ACTA QUE SE LEVANTÓ CON MOTIVO DE LA CELEBRACIÓN DE LA JUNTA DE ACLARACIONES CORRESPONDIENTE A LA LICITACIÓN PÚBLICA NACIONAL NO. LA-926050991-E1-2019 RELATIVA A LA "ADQUISICIÓN DE VEHICULOS PARA TRANSPORTE DE PERSONAS CON DISCAPACIDAD" CONVOCADA POR EL SISTEMA PARA EL DESARROLLO INTEGRAL DE LA FAMILIA DEL ESTADO DE SONORA.

LICITACIÓN PÚBLICA NACIONAL NO. LA-926050991-E1-2019 ACTA DE JUNTA DE ACLARACIONES

Imagen Ilustrativa

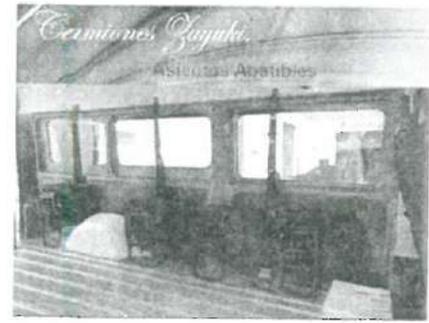
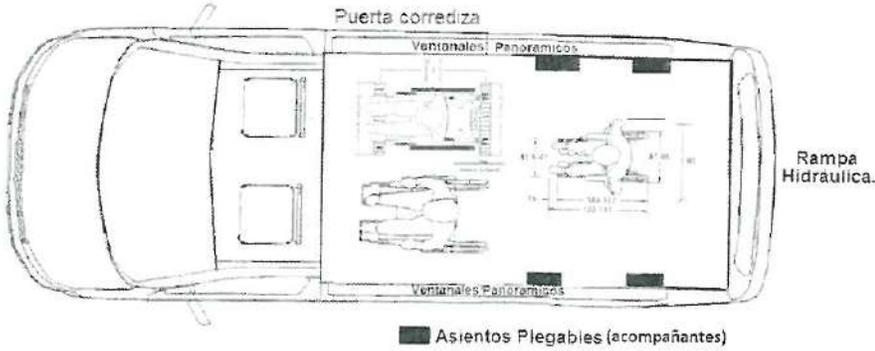
1.- DE ACUERDO CON EL INCISO A: ESPECIFICACIONES TÉCNICAS PARTIDA 1: VEHÍCULO ADAPTADOS CAMIONETAS TIPO VAN. LA CONVOCANTE SOLICITA CAPACIDAD PARA 3 PASAJEROS EN SILLAS DE RUEDAS Y UNA DISTRIBUCIÓN GENERAL BÁSICA CON COMBINACIÓN DE (1 PILOTO, 1 COPILOTO Y HASTA 7 PASAJEROS EN LA PARTE DE ATRÁS: 3 DISCAPACITADOS EN SILLA DE RUEDAS CON CINTURÓN DE SEGURIDAD, SUJETADOR RETRÁCTIL Y CORRAL PARA 3 SILLAS DE RUEDAS Y 4 CON ASIENTO ABATIBLE) DE ACUERDO A MI APRECIACIÓN LO SOLICITAN DE LA SIGUIENTE MANERA

PREGUNTA: ¿ES CORRECTA MI APRECIACIÓN?

RESPUESTA: ES CORRECTA SU APRECIACION. SERAN 3 ESPACIOS PARA PERSONAS CON DISCAPACIDAD EN SILLA DE RUEDAS Y 4 POSICIONES INDIVIDUALES CON ASIENTO ABATIBLES, SIN EMBARGO CABE DESTACAR QUE LA ESTRUCTURA O ACOMODO DE LOS ESPACIOS PERMITE QUE LOS ESPACIOS SE PUEDAN COMBINAR, DEBIDO A QUE LOS DOS LUGARES PRINCIPALES QUE OCUPAN LAS SILLAS DE RUEDAS TAMBIEN PUEDAN USARSE COMO 2 ASIENTOS INDIVIDUALES ABATIBLES. SE HACE LA PRECISIÓN QUE LA IMAGEN ILUSTRATIVA QUE SE AGREGA A ESTA PREGUNTA NO CORRESPONDE A LO SOLICITADO.

Imagen Ilustrativa

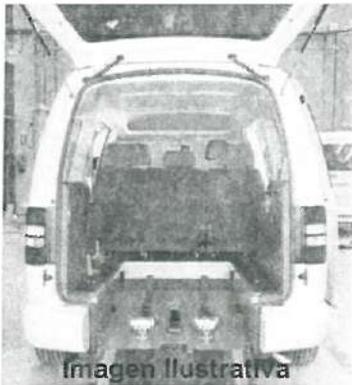
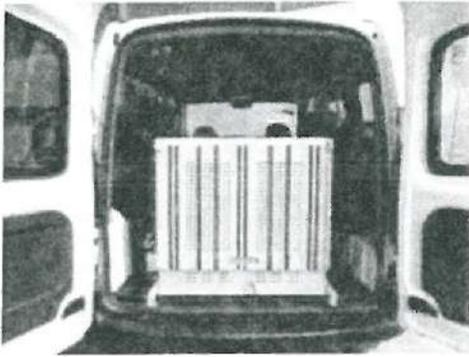
6.- DE ACUERDO CON EL INCISO A: ESPECIFICACIONES TÉCNICAS PARTIDA 2: VEHÍCULO ADAPTADO TIPO SEDÁN. LA CONVOCANTE SOLICITA AUTO TIPO SEDÁN CON LAS SIGUIENTES ESPECIFICACIONES.

PREGUNTA: SOLICITAMOS A LA CONVOCANTE NOS PERMITA PARTICIPAR CON LAS SIGUIENTES ESPECIFICACIONES, CUMPLIENDO CON LO SOLICITADO EN BASES.

- MOTOR GASOLINA 4 CILINDROS A 110 HP@5800 RPM
- TORQUE 115 LB / 3,800 RPM.
- TRANSMISIÓN DE 5 VELOCIDADES MÁS REVERSA
- FRENOS, DISCOS VENTILADOS/TAMBOR Y SISTEMA ABS EN LAS 4 RUEDAS
- TRACCIÓN DELANTERA.

RESPUESTA: NO SE ACEPTA SU PROPUESTA, POR LO QUE DEBERÁ APEGARSE AL CONTENIDO DE LA CONVOCATORIA.

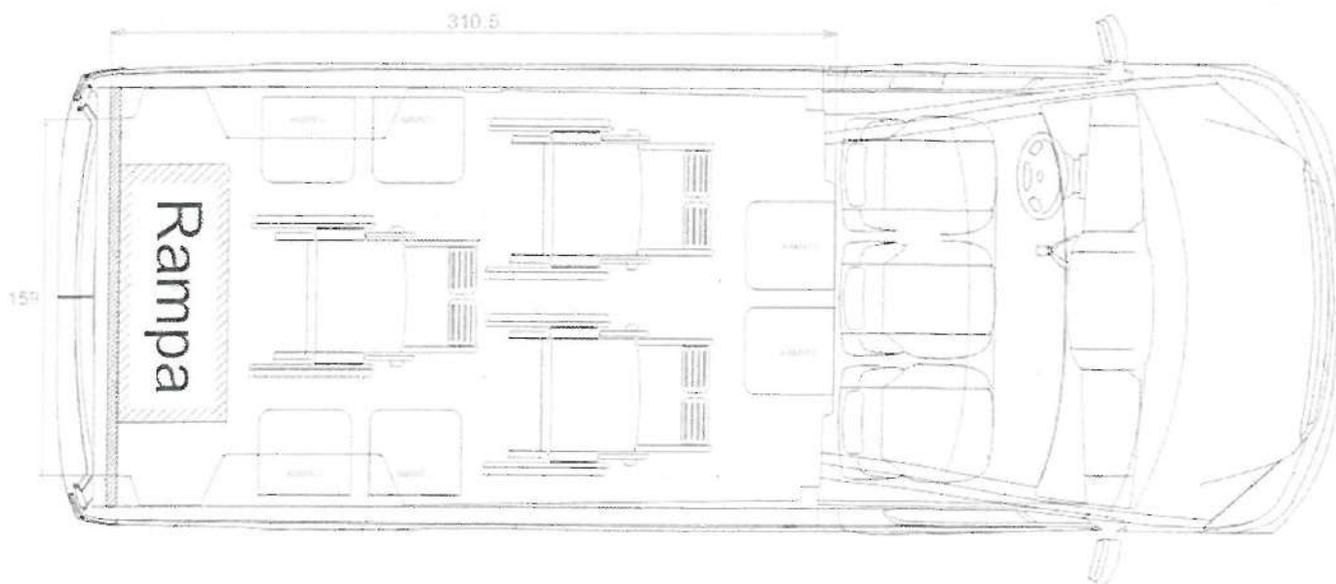
7.- DE ACUERDO CON EL INCISO A: ESPECIFICACIONES TÉCNICAS PARTIDA 2: VEHÍCULO ADAPTADO TIPO SEDÁN. LA CONVOCANTE SOLICITA RAMPA MANUAL DE TRES PASOS PARA SU OPERACIÓN EN MATERIAL DE ALUMINIO PERFORADO CON BANDAS DE ANTIDERRAPANTE.

PREGUNTA: SOLICITAMOS A LA CONVOCANTE DE SER POSIBLE OTORGUE UNA IMAGEN DE LA RAMPA MANUAL QUE SOLICITAN.

RESPUESTA: SE ADJUNTA IMAGEN

DISTRIBUCIÓN ASIENTOS
UNIDAD INCLUYENTE

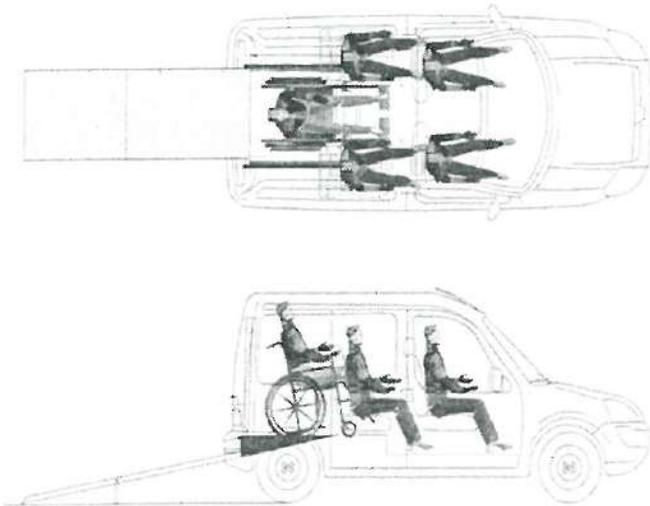
8. DE ACUERDO AL ANEXO 12, EN CUANTO A LA DESCRIPCIÓN DE AMBAS PARTIDAS, SOLICITAMOS A LA CONVOCANTE UN DIAGRAMA DE DISTRIBUCIÓN QUE NOS PUEDA COMPARTIR.

RESPUESTA: PARTIDA 1

1. Asiento abatibles sencillo	6 pzs.
2. Rampa eléctrica	1 pz.
3. Área para sillas de ruedas	3 pzs.

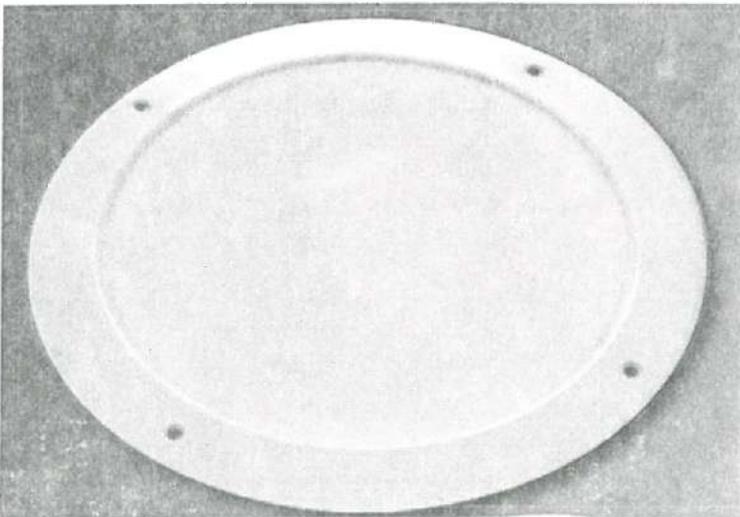
9. DE ACUERDO AL ANEXO 12, INCISO A, PARTIDA 1, REFERENTE A LAS LUCES LED, SOLICITAMOS A LA CONVOCANTE NOS ACLARE EL BENEFICIO QUE TENDRÁ EL ADAPTAR ILUMINACIÓN CON DOS LÁMPARAS INTERIORES DE LED EMBUTIDAS, COLOCADAS AL INTERIOR DE LA UNIDAD, CON LAS CARACTERÍSTICAS ESTABLECIDAS POR LA CONVOCANTE, ASÍ MISMO LE SOLICITO MUESTRAS FOTOGRÁFICAS DE DICHAS LÁMPARAS.

RESPUESTA: LAS LAMPARAS LED SON DE MUY BAJO CONSUMO Y MUCHO MAYOR LUMINOSIDAD QUE CUALQUIER OTRO TIPO DE LAMPARAS Y AL SER EMBUTIDAS EVITARAN GOLPES A LOS OCUPANTES AL ESTAR PARADOS PARA ASCENDER O DESCENEDER DE LA UNIDAD PRINCIPALMENTE DE NOCHE. PODRA OFERTAR LAS LAMPARAS QUE MANEJA DE LINEA SIEMPRE Y CUANDO SE APEGUEN COMO MINIMO A LAS CARACTERÍSTICAS SOLICITADAS EN LA CONVOCATORIA.
